Bilag 9

Supplerende høring Tillæg 1 til Lokalplan Nuuks Plads Metrostationsplads Foreslåede ændringer efter den offentlige høring

Som følge af den offentlige høring foreslås en række ændringer.

Tegning 5c · Porte og passager

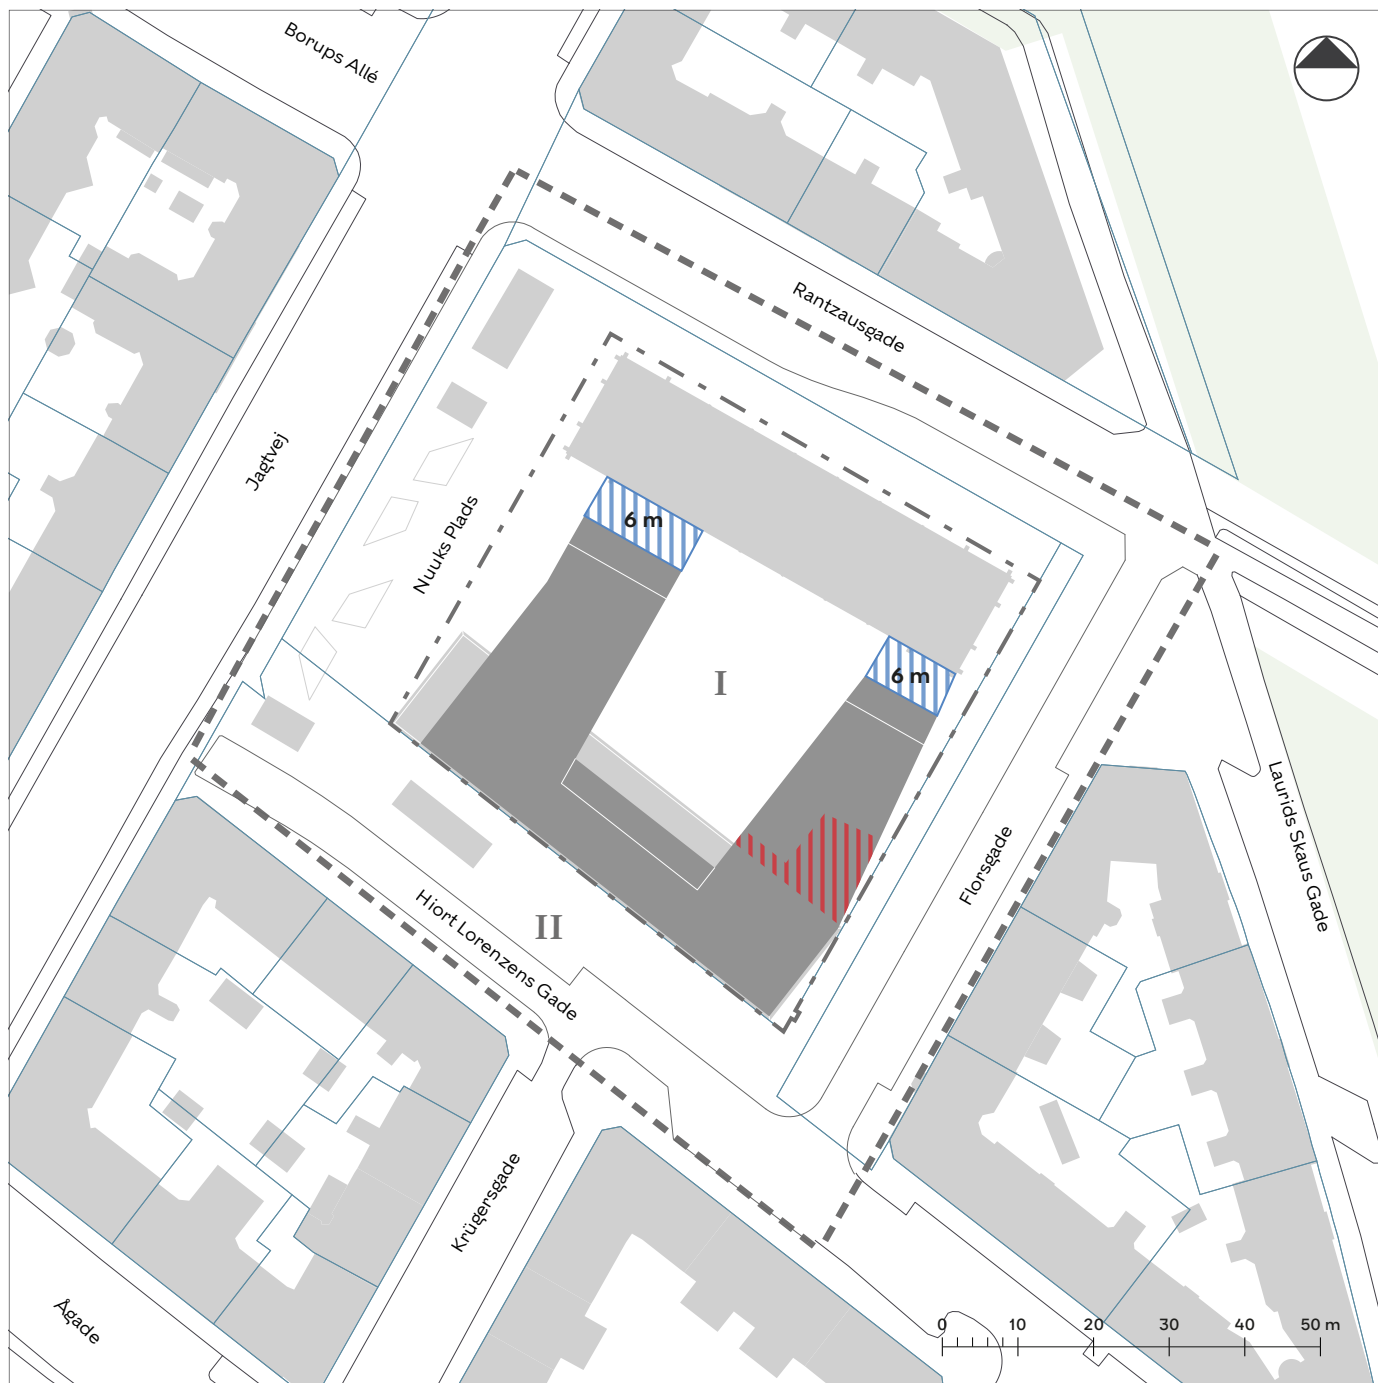
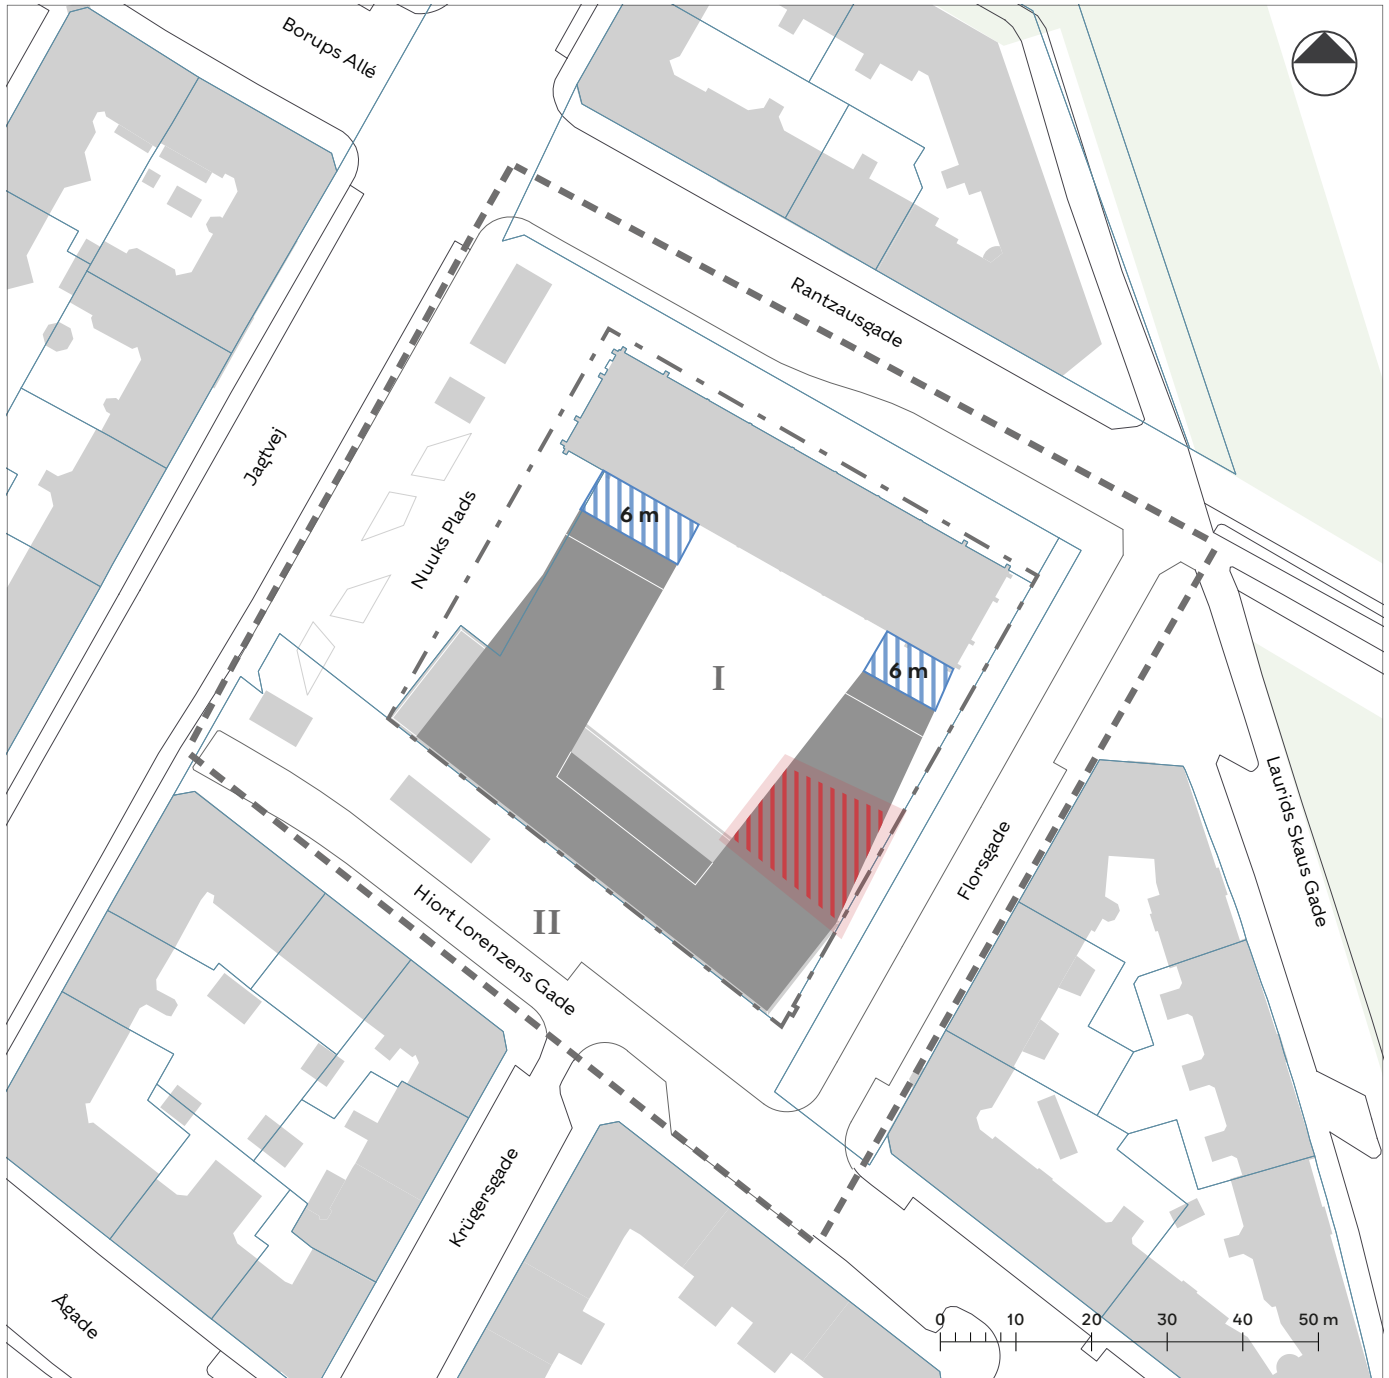
Bygherre ønsker et felt for placering af port. Porten ønskes flyttet væk fra Koppels bygning. Et felt fremfor en eksakt placering skaber større fleksibilitet. Portens bredde ønskes angivet til min. 1,4 m.

Forvaltningen medgiver, at et felt fremfor en eksakt placering (det skraverede felt) skaber større fleksibilitet.

- § 6, stk. 2. Bebyggelsens placering
c) "Porte og passager skal placeres, som vist på tegning 5c. **Portrum skal have en bredde på min. 1,4 m i lige linje. Der må ikke være barrierer som cykelstativer og andet mellem Florsgade og det indre byrum.**"
- Lokalplantegninger tilrettes
Tegning 2a - Anvendelse.
-Markering af gråt felt for anden anvendelse udvides.
Tegning 5c - Porte og passager og Tegning 6a - Ydre fremtræden
-Der angives et felt.
- Redegørelsen
-Konsekvensrettes bl.a. illustrationsplan og vignet af trafikforhold (se ovenfor pkt. 'Bilparkering')

Tegning 6a · Ydre fremtræden (bevaringsværdig bebyggelse)

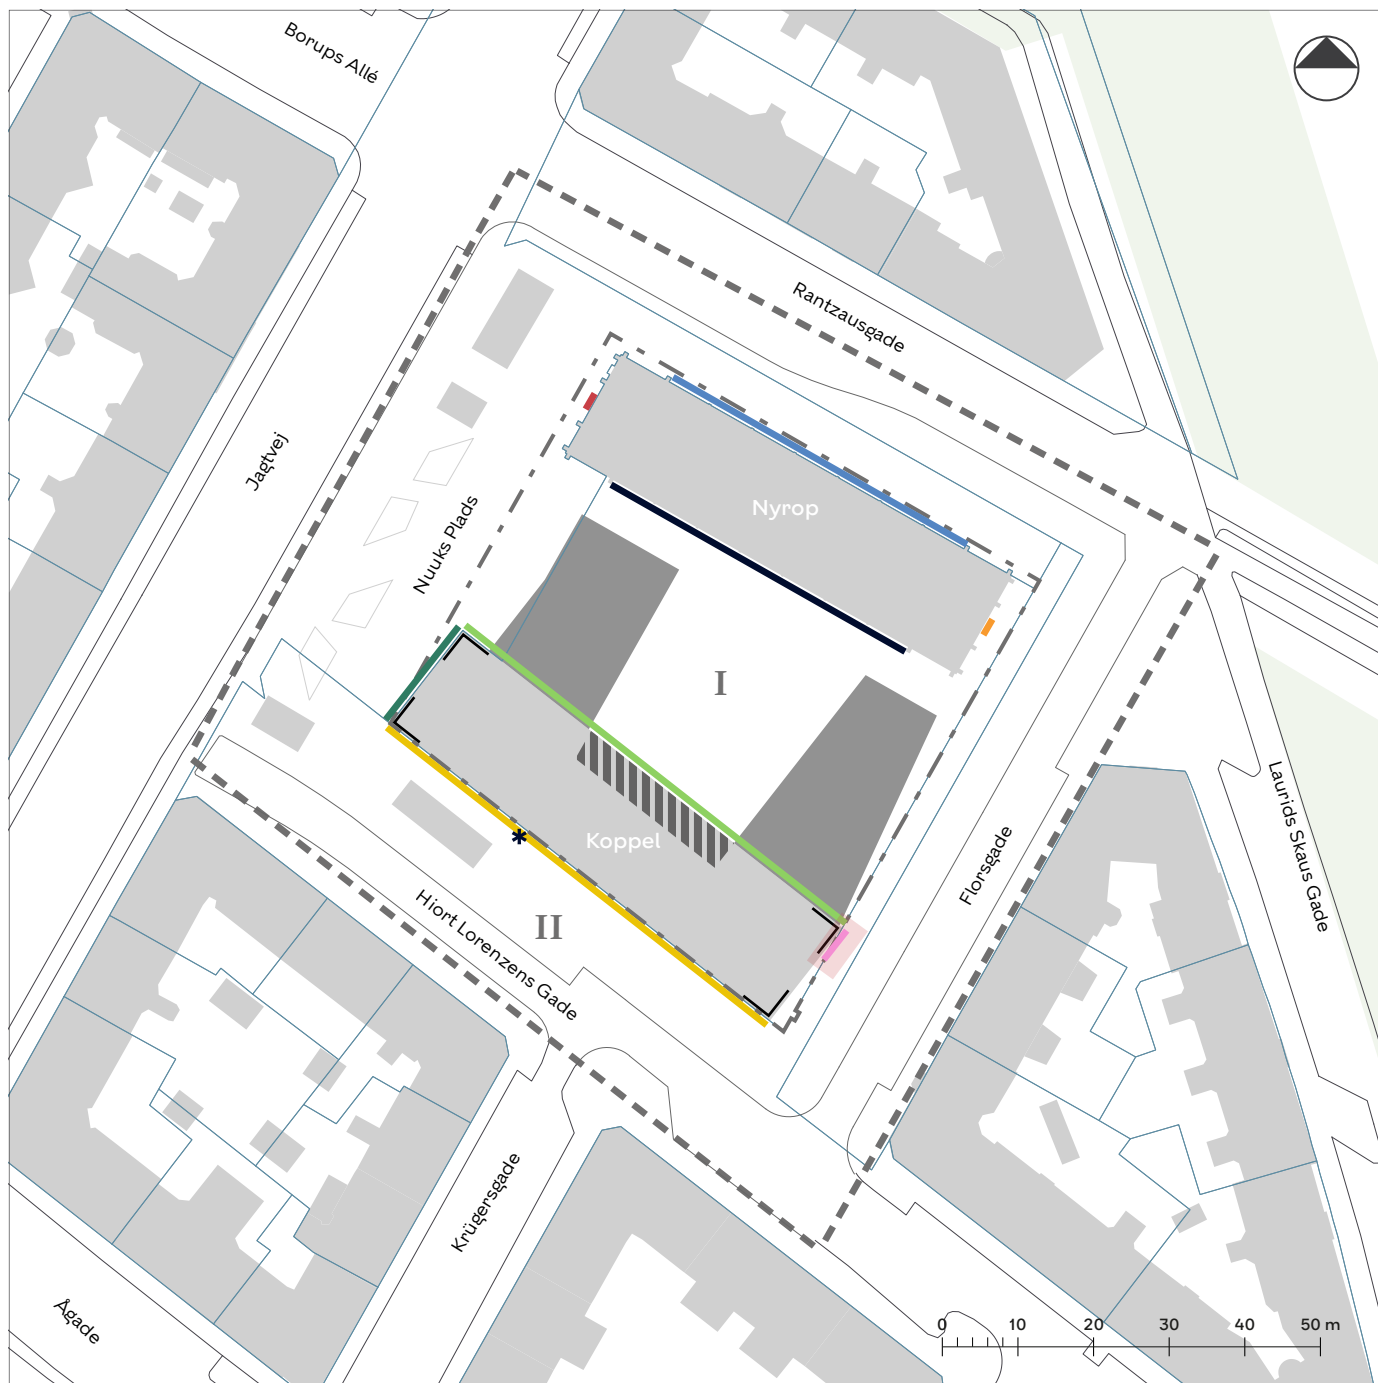
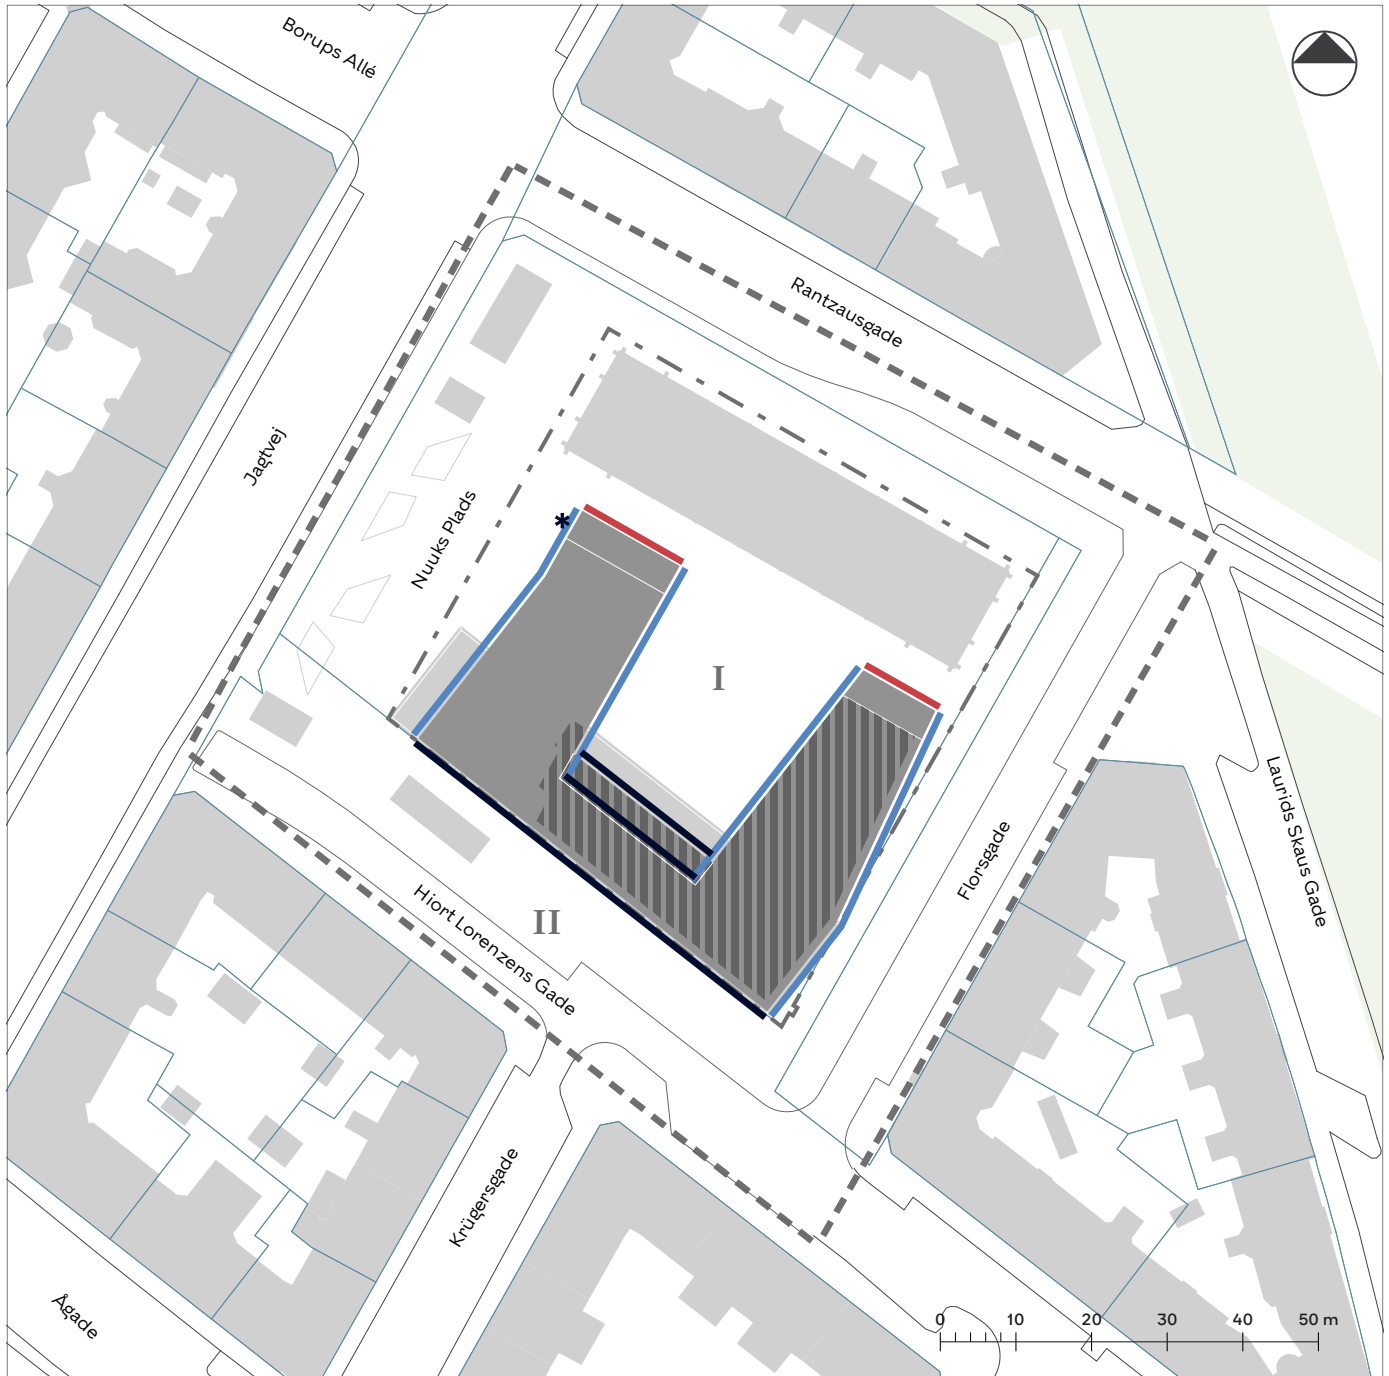
- Lokalplantegninger tilrettes
Tegning 6a - Ydre fremtræden
-Signaturen uinddækket porthul ændres til portlåge
- Redegørelsen
-Redegørelsen konsekvensrettessom følge af ændringerne.

-Bygherre ønsker at reducere antallet af vinduer i gavl mod Florsgade (facade g på lokalplantegning 6a), og at samle disse i et samlet felt, for at skabe et harmonisk udtryk i gavl mod Florsgade.

Bygherre ønsker større åbenhed i stueetagens facade mod byrum (facade h på lokalplantegning 6a) i modulets fulde bredde i 1-2 etage (dobbelthøj) på i alt 13,5 m, hver etage for sig.
